INSPECCIÓN DE SEGURIDAD SST PERSONERÍA DE ITAGÜÍ

Lugar: Centro de Traslado por Protección - CTP

FECHA VISITA: 07 de junio de 2022

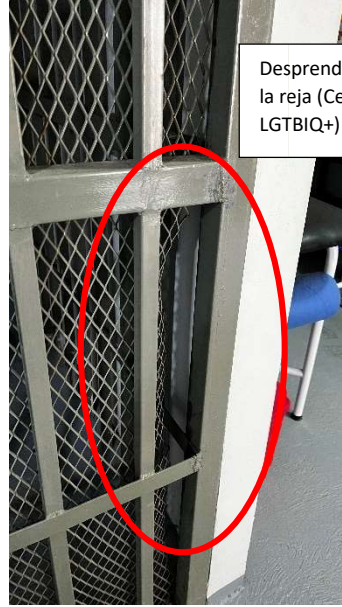
La zona del personal, se encuentra la cocina, la cual a la entrada se encuentra incompleta la postura del piso, por que este se ha deteriorado, lo cual genera un riesgo de caída, y riesgo de lesiones personales ya que en estos bordes se presenta un corte a la persona que por un incidente se golpee en esta zona.
